SYNDICAT MIXTE
DES EAUX
DE LA GATINE

Rapport technique :
Vérification de l'exécution des travaux
de votre installation d'assainissement non collectif

Référence dossier SPANC : 668958

Coordonnées du propriétaire : SAS METHARCENCIEL 4 SAINTE CATHERINE 86200 MOUTERRE SILLY	Localisation de l'ANC contrôlé : <u>Références cadastrales</u> : ZH136,ZH 210,ZH211 <u>Adresse du projet d'ANC</u> : LA PLAINE DU CHENE 79600 AIRVAULT
<u>Fixe</u> :	<u>Port</u> :
<u>Mail</u> :	<u>Nature de la demande de conception</u> :

SCHÉMA DE PRINCIPE

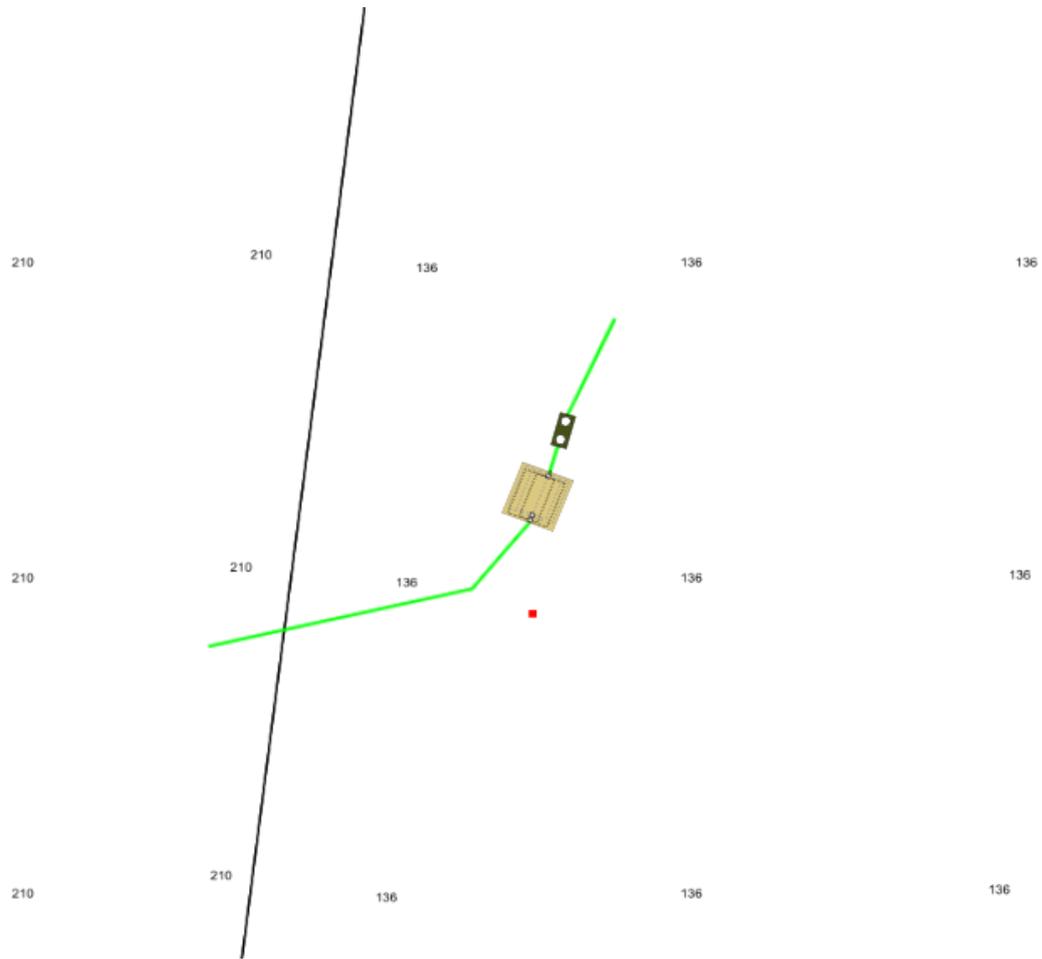
Schéma indicatif réalisé à partir des éléments visibles sur place ainsi que les déclarations du propriétaire qui ne peut en aucun cas constituer un plan de récolement
